**Združenie stavby D1 Lietavská Lúčka –
Dubná Skala, vrátane tunela Višňové**

101_17

„Diaľnica D1 Lietavská Lúčka – Dubná Skala vrátane tunela Višňové“

Stanovisko projektanta k úprave terénu v oku križovatky Vetve V5 a Vetve V3

NÁSYP V OKU VETVY V5

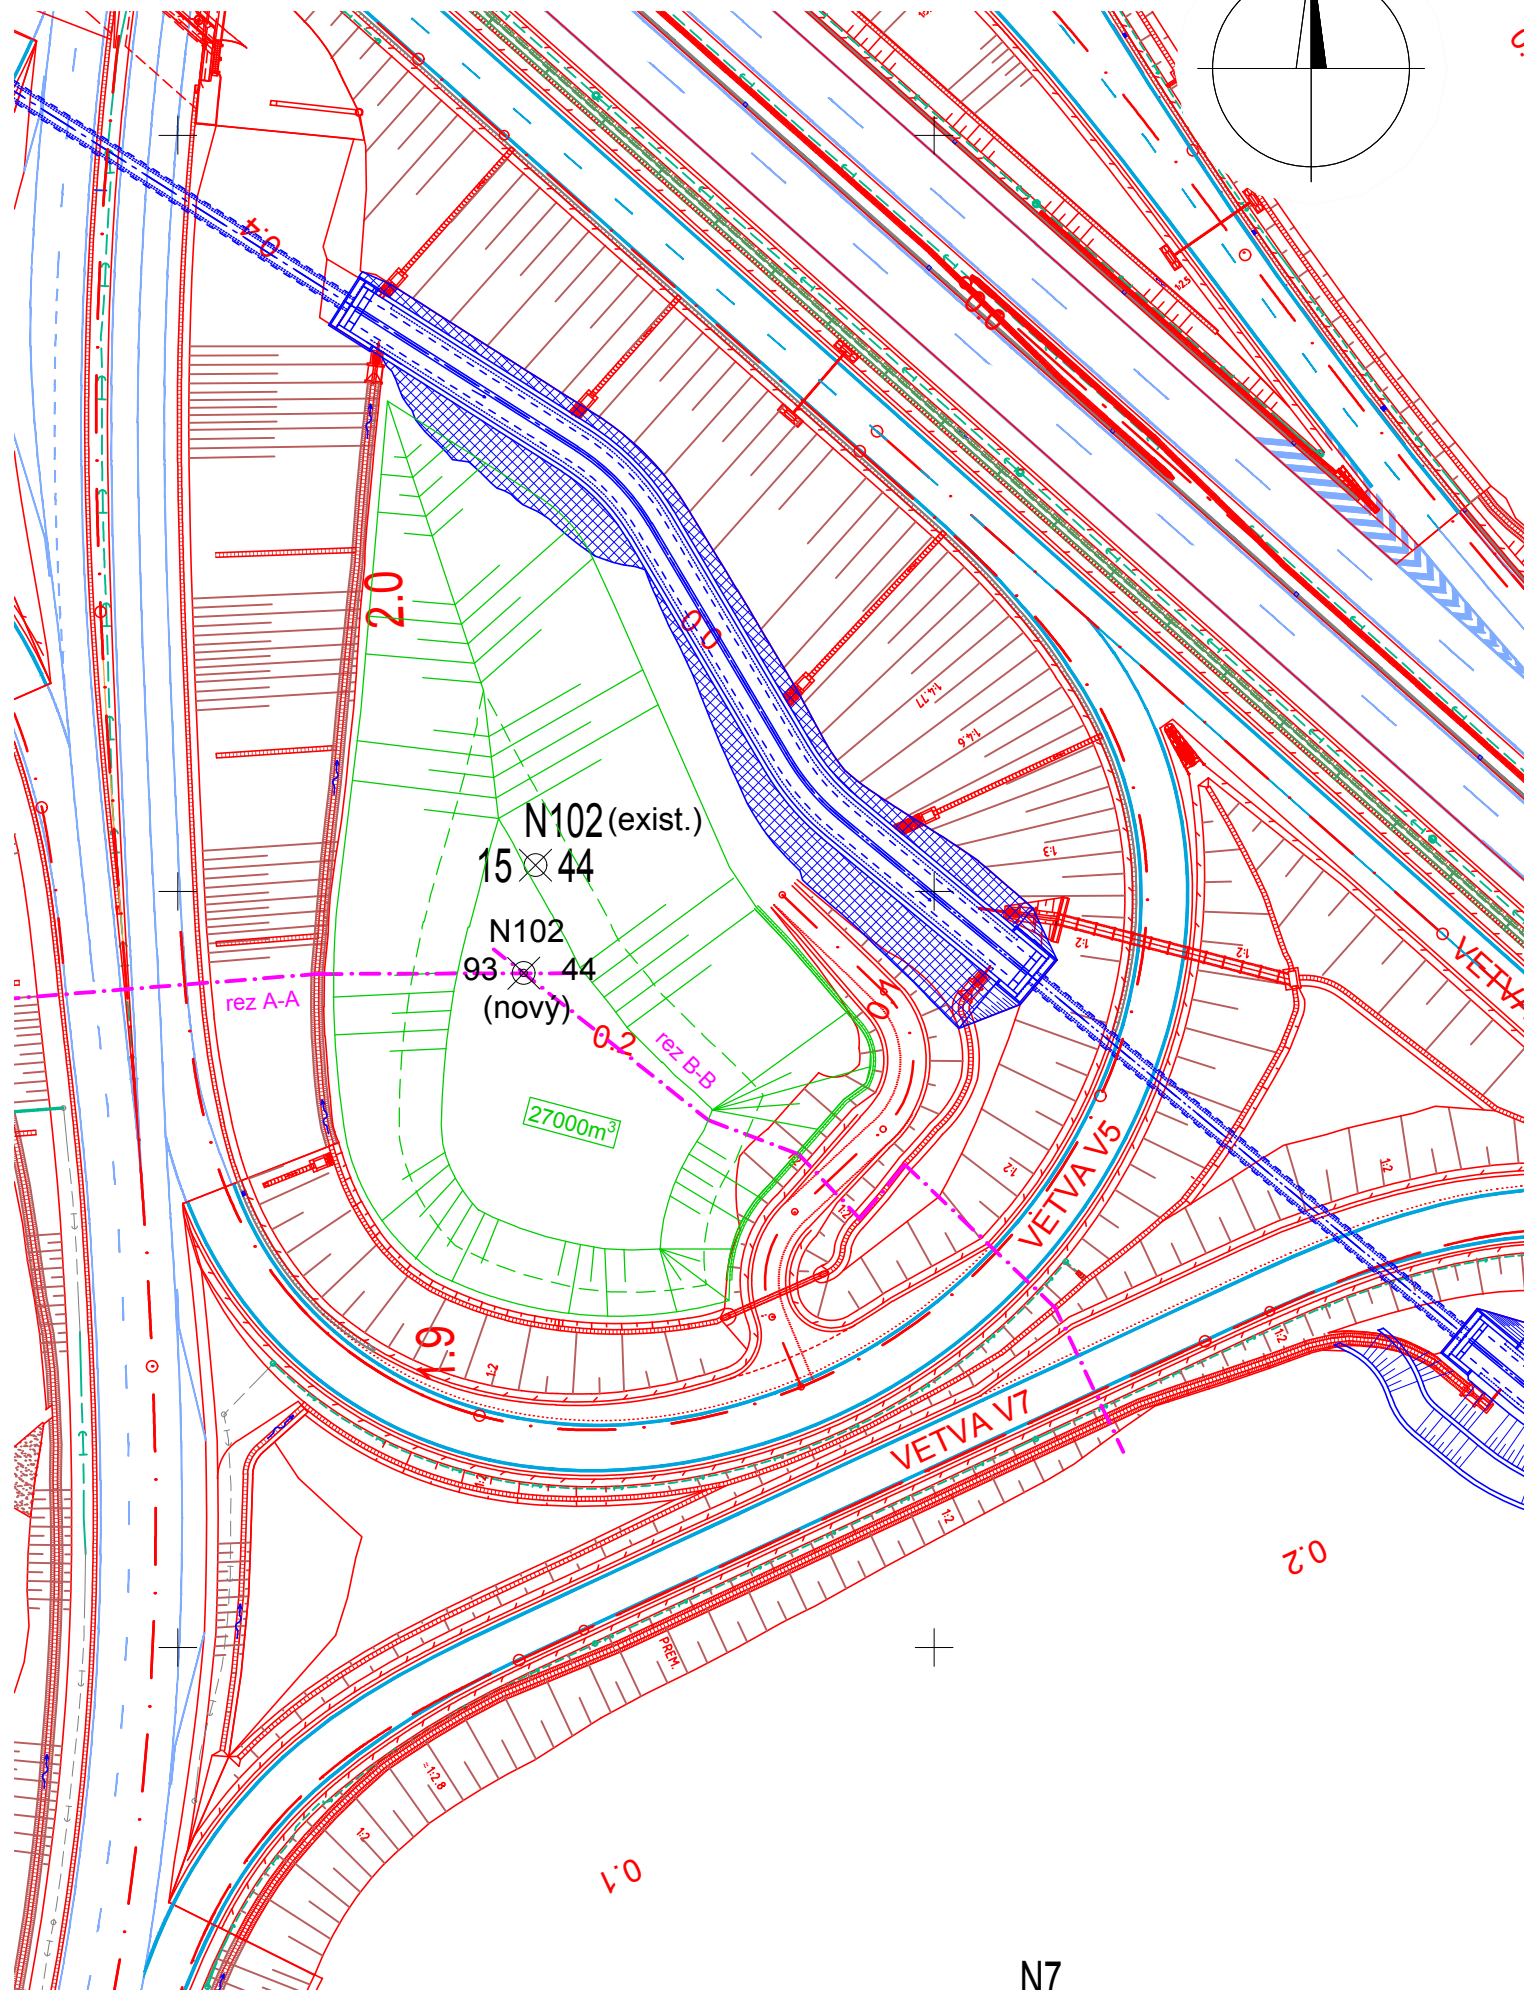
Na priloženej situácii č.1 a rezoch A-A a B-B je zakreslený nový tvar násypu, ktorý v maximálnej miere využíva voľnú plochu v oku vetvy V5 a zároveň nezasahuje do hotových stavebných objektov.

Násyp je navrhnutý oproti pôvodnému návrhu v stanovisku č. 101_15 vyšší o 3,0m. Päta násypu zostáva rovnaká, iba vrchná rovina je v novej úrovni. Zásady návrhu zostávajú rovnaké. Výška násypu od existujúceho terénu vychádza od 7,5m do 10,0m.

Predpokladané množstvo uloženého materiálu z výkopu nad pôvodný návrh (stanovisko č. 101_15) je 5000 m³.

Dosypanie násypu v oku vetvy V5 bude mať vplyv na:

- DSRS – SO 111-00 Križovatka Lietavská Lúčka
- DSRS – SO P102-00 Diaľničný privádzač LL – Žilina (v km 1,600 – 2,500)
- DSRS – SO 031-00 – Vegetačné úpravy diaľnice D1
- Vytyčovací sieť – bod N102 – tento bod musí byť nahradený iným bodom, pretože bude úplne zasypaný

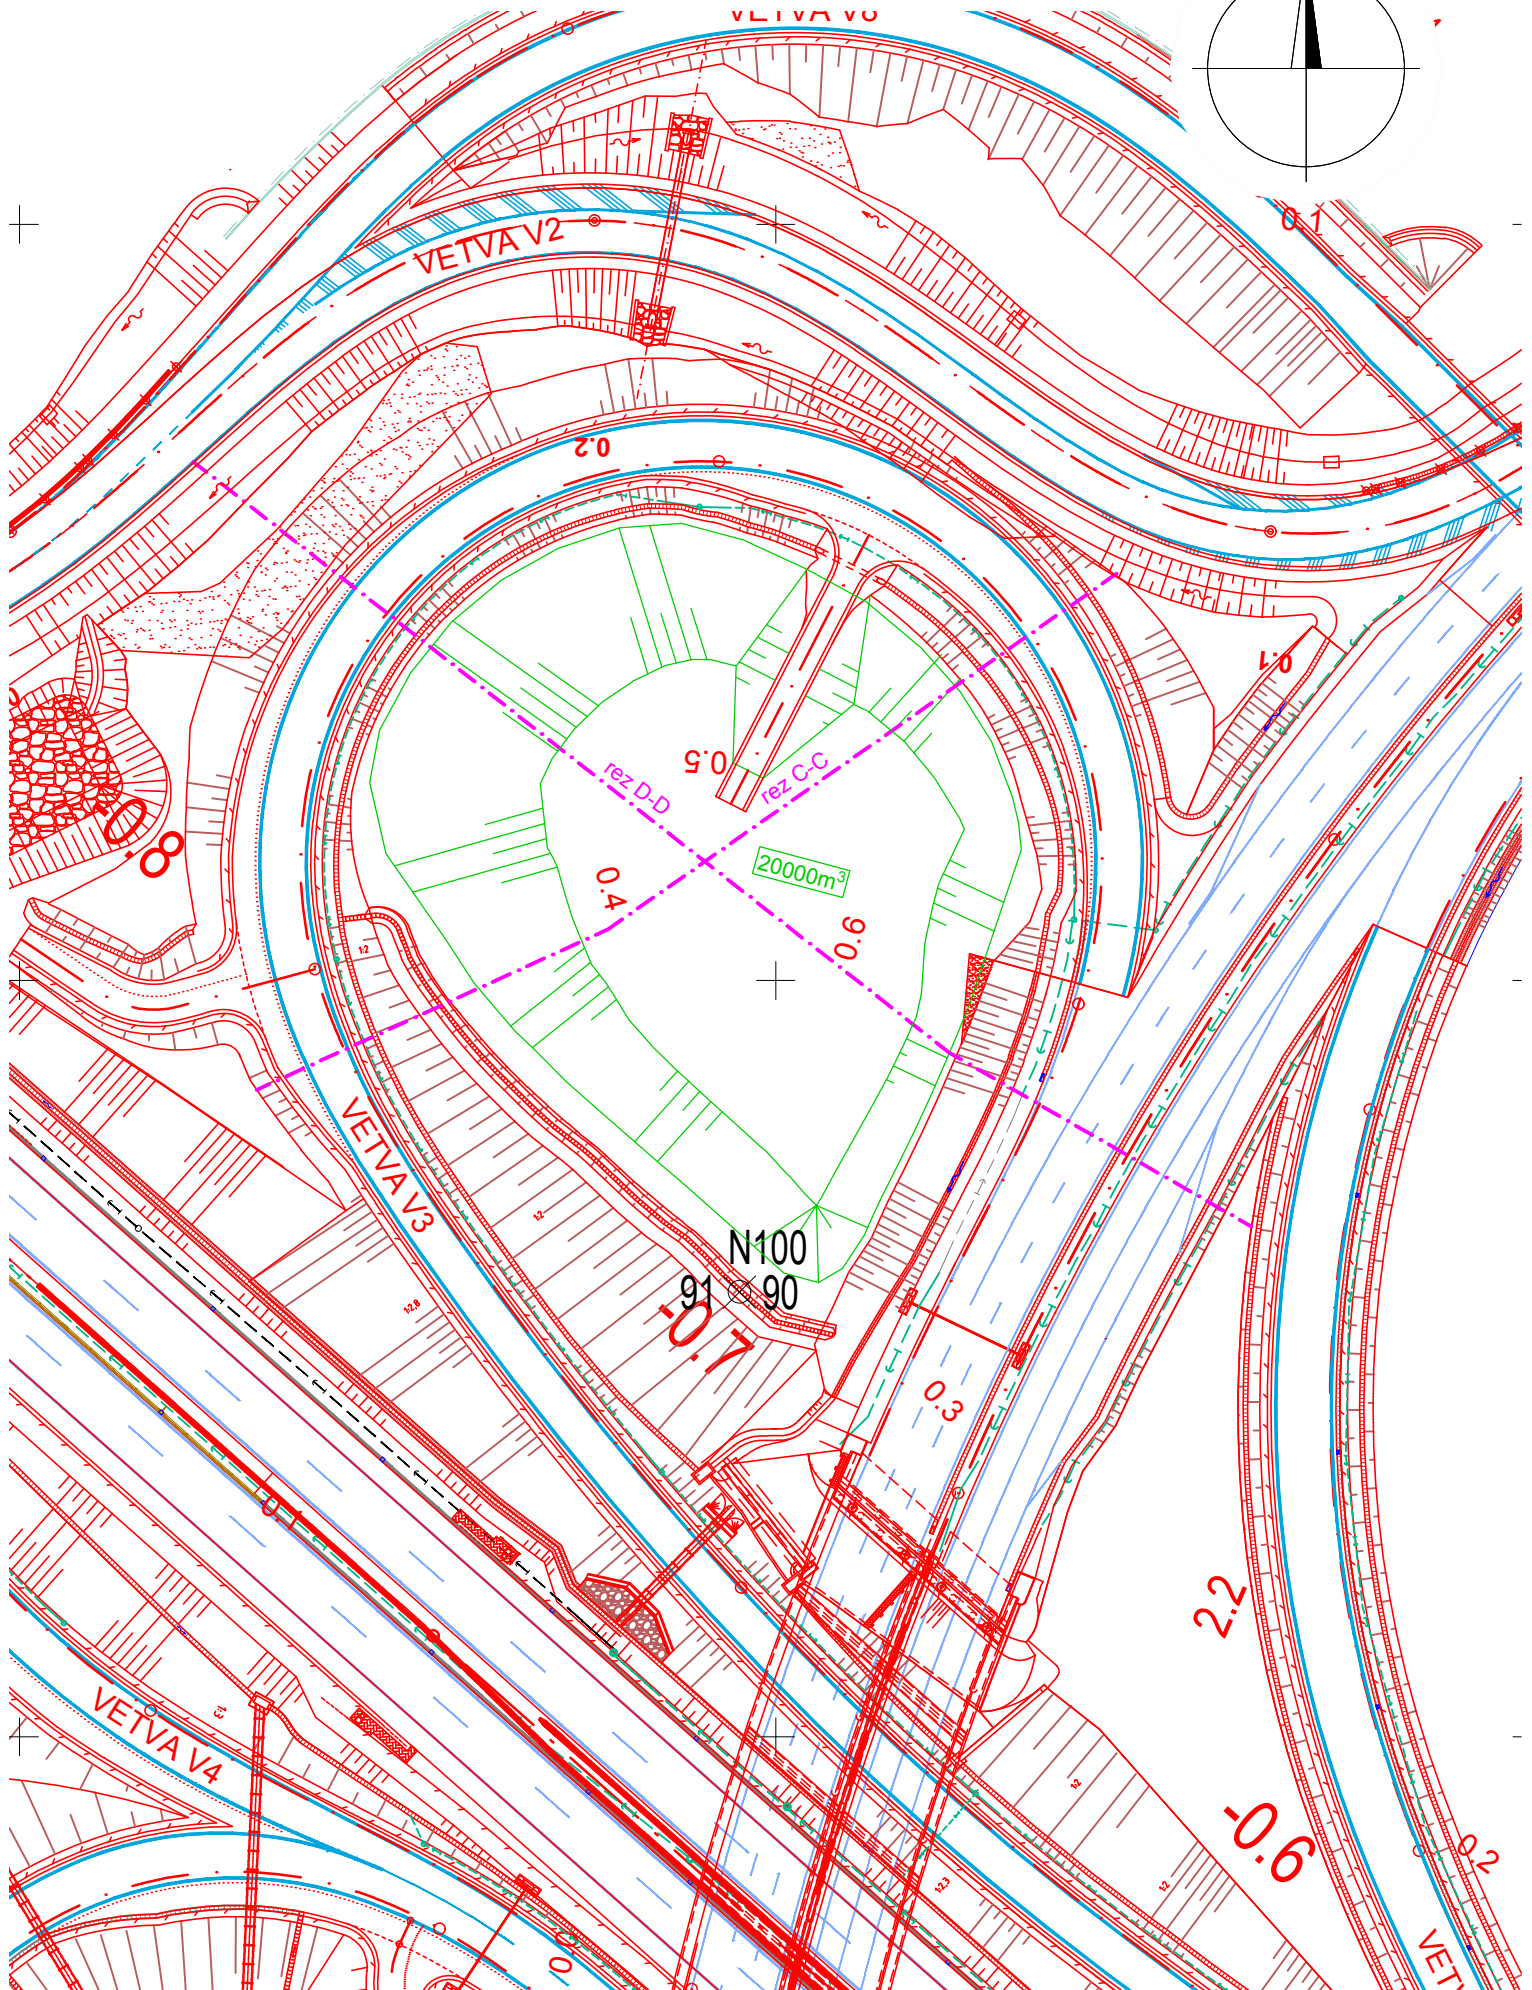
Ďalšie posúdenie sa týkalo oka vetvy V3, v ktorom je dočasne deponovaná ornica. Predpokladané množstvo ornice, ktoré je v tomto oku uložené je 7300m³. Po odstránení tohto množstva ornice bude možné uložiť do násypu v oku cca 20 000m³.

Násyp v oku V3 je navrhnutý so sklonom svahu 1:2 a s výškou svahu cca 5,0m nad korunou okolitých komunikácií (vetva V3 a privádzaču P102-00. Pozdĺž priekop je vynechaná lavička šírky 1,0m pre zaistenie prístupu k priekopám. U nadzárezovej priekopy nad južným svahom je navrhnutá širšia lavička 3,0m.

V prípade realizácie násypu v oku vetvy V3 bude nutné predĺžiť úpravu zjazdu až na hornú rovinu nového násypu.
